Nábřeží řeky Svratky - Realizace protipovodňových opatření
města Brna – etapy VII a VIII (ORG 2267)

ZMĚNOVÝ LIST

ZL 83

SO 08.26.a.a Kmenová stoka A
- ZM 097 Odvodnění podchodu Heršpická

Stavba: NÁBŘEŽÍ ŘEKY SVRATKY
D. 09 ÚPRAVY NA STOKÁCH
NAPOJENÍ PODCHODU HERŠPICKÁ

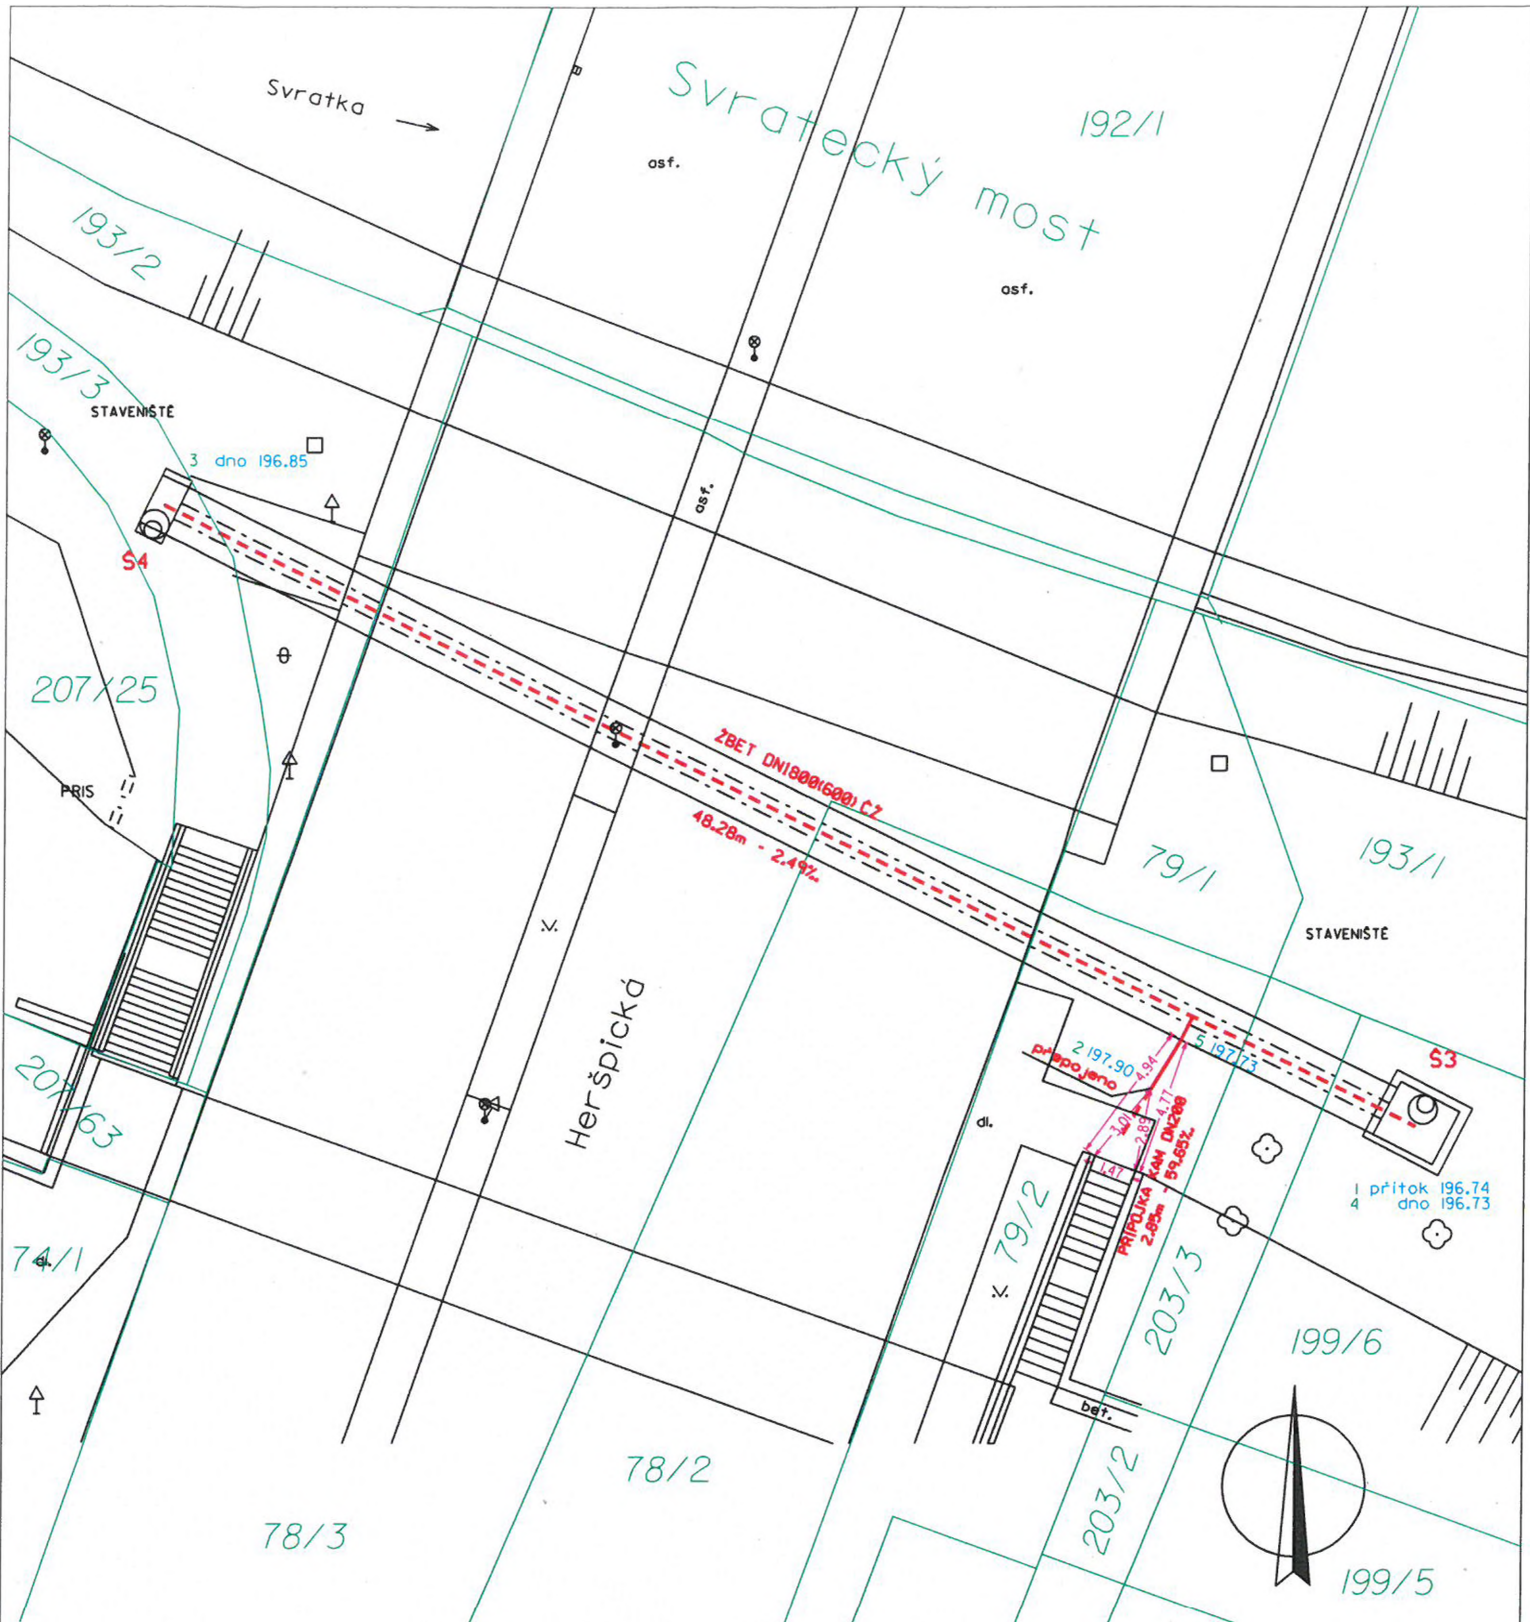
Při provádění objektu štolý kmenové stoky A pod ulicí Heršpická v úseku šachet Š3 – Š4 byla zastižena kanalizační přípojka, která nebyla v projektové dokumentaci podchycena. Dodatečně bylo zjištěno, že se jedná o nevidovanou kanalizační přípojku pro odvodnění pěšího podchodu pod ul. Heršpická. Pro tuto přípojku byla vypracována PD. Bude provedeno nové připojení z kameninových trub DN 200 do stoky A (SO 08.26 a.a) o délce 2,85 m prováděné otevřeným výkopem.

- KAM DN200 dl. 2.85m

Předmětem zaměření byla kanalizační přípojka včetně šachet, jejich hloubek a napojení na stávající kanalizaci.
